改善箇所説明図

スロットルバルブ本体

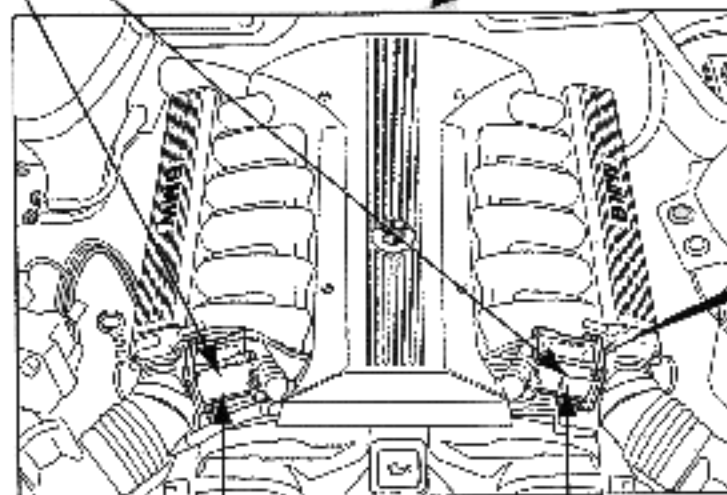
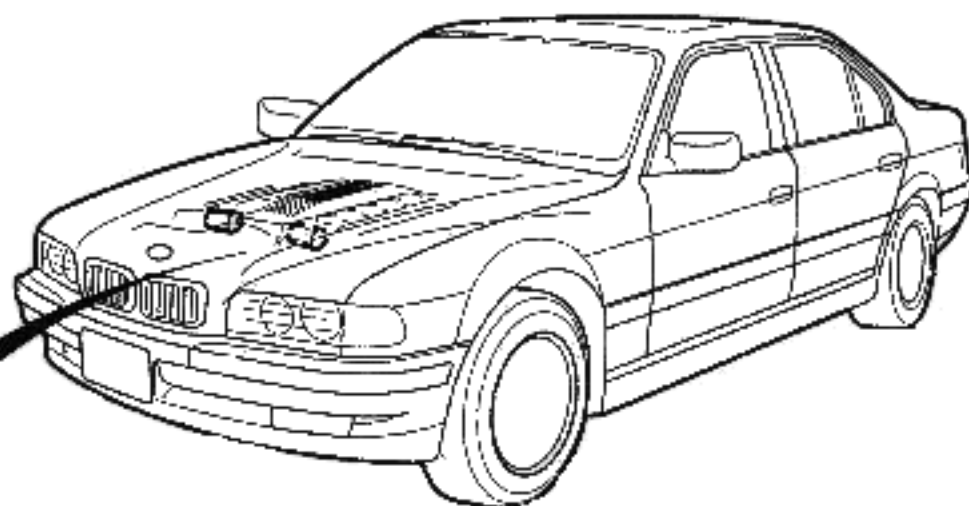
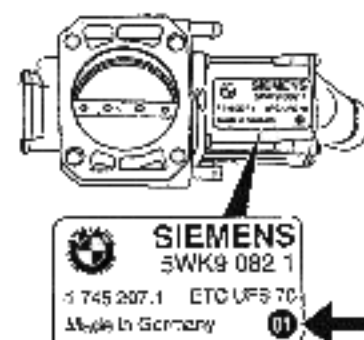
基準不適合箇所

原動機の電子制御式スロットルバルブを作動させるためのモーター内部のメッキが不適切なため、外気温が高い状態で渋滞中の走行を繰り返した場合、メッキが剥がれて当該スロットルバルブが作動しなくなり、通常の走行ができなくなるおそれがある。

識別

スロットルバルブ本体に貼付されている製造メーカーラベルの右下部分の 01 マークで対策品の識別をする。

対策内容

スロットルバルブ本体を対策品と交換する。
